**Forum mondial de l'harmonisation  
des Règlements concernant les véhicules****164<sup>e</sup> session**

**Accord de 1958 – Examen de propositions de nouveaux Règlements  
soumises par les groupes de travail subsidiaires du Forum mondial****Proposition de série 01 d'amendements au projet de  
Règlement sur les essais de choc latéral contre un poteau****Communication du représentant de l'Australie\***

Modèle A  
(Voir par. 4.5 du présent Règlement)

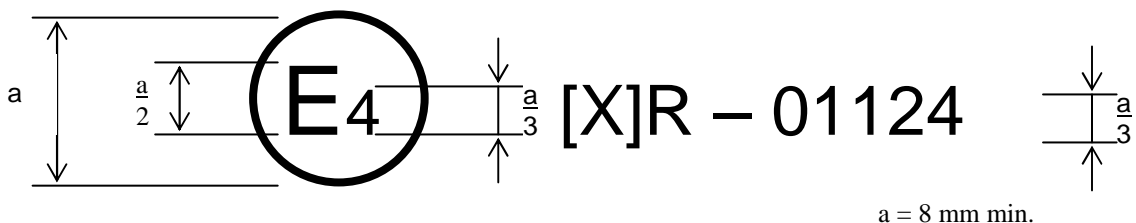
Annexe 2, modifier comme suit:

La marque d'homologation ci-dessus, apposée sur un véhicule, indique que le type de ce véhicule a été homologué aux Pays-Bas (E 4), en ce qui concerne son comportement lors des essais de choc latéral contre un poteau, en application du Règlement n° [X], sous le numéro d'homologation 01124. Le numéro d'homologation indique que l'homologation a été délivrée conformément aux prescriptions du Règlement n° [X] tel que modifié par la série 01 d'amendements.».

Modèle B

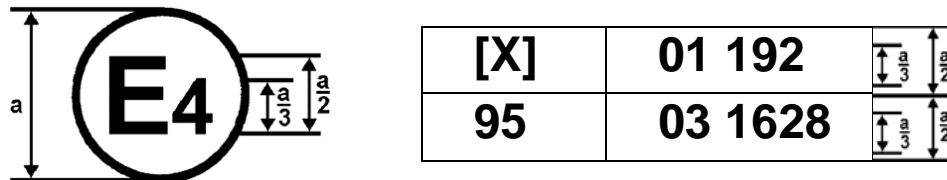
La marque d'homologation ci-dessus, apposée sur un véhicule, indique que le type de ce véhicule a été homologué aux Pays-Bas (E 4) en application des Règlements n°<sup>os</sup> [X] et 95<sup>1</sup>. Les deux premiers chiffres des numéros d'homologation signifient qu'aux dates où les homologations respectives ont été délivrées, le Règlement n° [X] comprenait la série 01 d'amendements et le Règlement n° 95 la série 03 d'amendements.».
